48. 鋼船規則 H 編及び関連検査要領における改正点の解説 (半導体電力変換装置)

2009年4月15日付一部改正により改正されている鋼船規則 H 編及び関連検査要領中、半導体電力変換装置に関する事項についてその内容を解説する。なお、本改正は、2009年10月15日以降に建造契約が行われる船舶に適用されている。

図 17 検査要領 H2.1.2-3. (1) の適用例

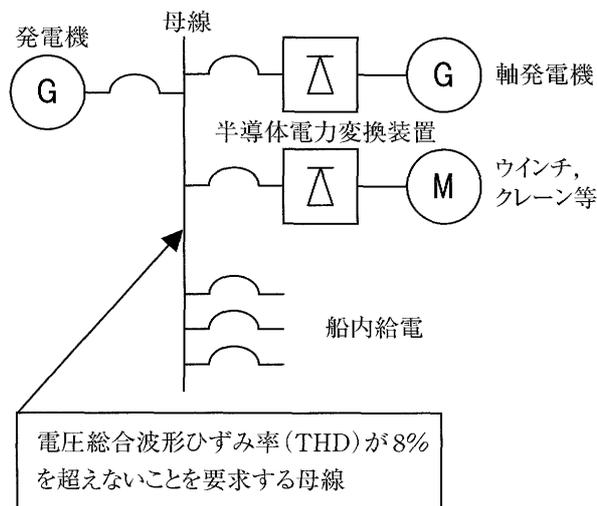
- ① IEC60092-101 第 2.8 項 Notes 2 及び JEM1440 を参考として、半導体電力変換装置が接続される給電系統において、ひずみ率の要因である高調波成分の影響を減少させる適切な方法を採用して、給電系統に接続される他の電気機器の安全な運転が確保された上で、電圧総合波形ひずみ率が 8% を超えない場合を認める旨検査要領 H2.1.2-3. (1) に記載した。ここでいう適切な方法としては、トランス等の高調波フィルタを想定している。適用例を図 17 に示す。
- ② IEC60092-501 第 5.2 項の要件より、電気推進船において、推進用半導体電力変換装置が接続される給電系統が他の船内給電系統から独立した閉回路であり、電圧総合波形ひずみ率が 10% を超えない場合を認める旨検査要領 H2.1.2-3. (2) に記載した。適用例を図 18 に示す。
